Uw kenmerk : 2023-008687
Ons kenmerk : CdR -14631- Wnb
Inzake : Aanvullende gegevens Wnb-aanvraag
Betreft : perceel Ketelsteeg 19 te Hurwenen

Naar aanleiding van uw brief van 25 januari 2024 doe ik u hierbij aanvullende gegevens betreffende de Wnb-aanvraag van het agrarisch bedrijf op de locatie Ketelsteeg 19 te Hurwenen toekomen. De door u gevraagde punten worden hieronder puntsgewijs toegelicht.

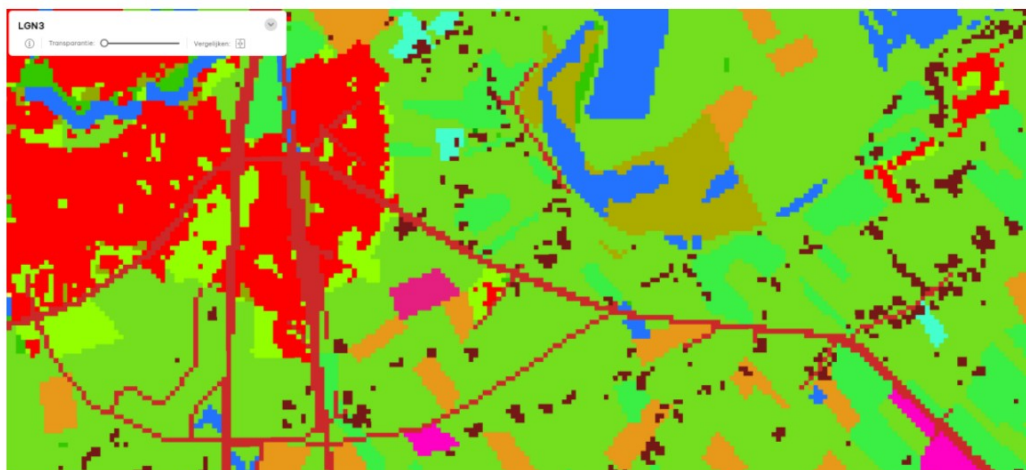
- Een kaart waarop de te beweiden percelen zijn ingetekend, inclusief de perceelnummers.

Reactie: Zie Bijlage gecombineerde opgave 2023 - Regelingen per perceel. Op deze percelen wordt geweid: 3,18,25,22,21,10,65,17,16,69,58,61,63,57

LGN4 (2000)

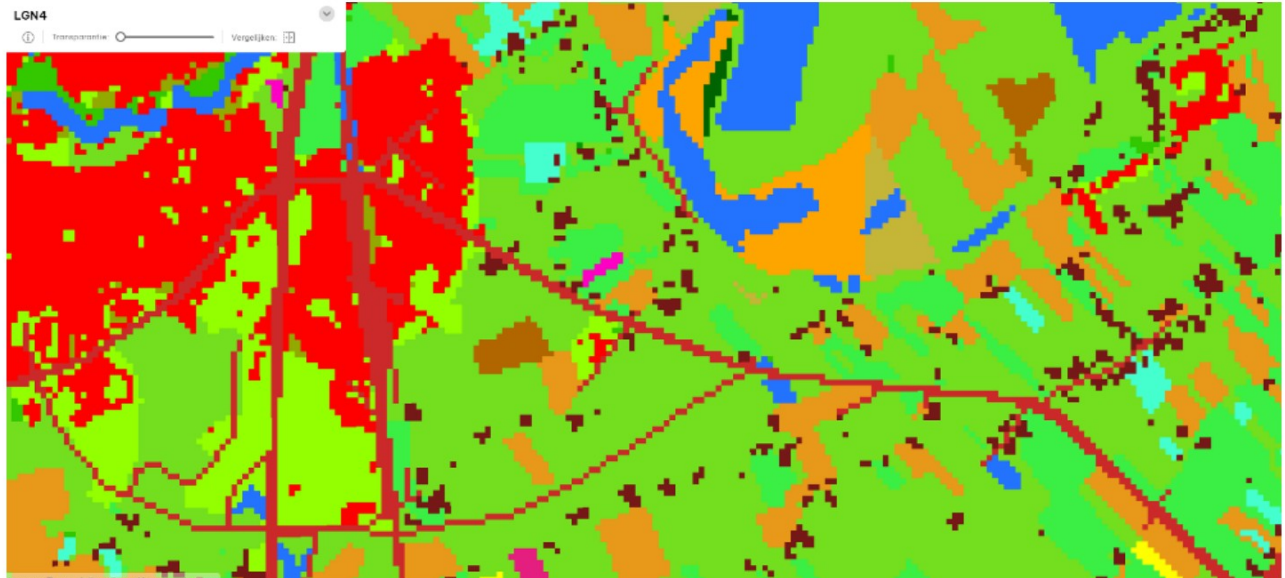
- Aangetoond moet worden dat de betreffende percelen op de referentiedatum feitelijk als landbouwgrond in gebruik waren. Dit kan o.a. door gebruik te maken van de website: www.lgn.nl.

Reactie: LGN3 (1994)

Zoals te zien is zijn op alle percelen sinds 1994 (aanwijdsdatum) de percelen als agrarisch bestempeld.
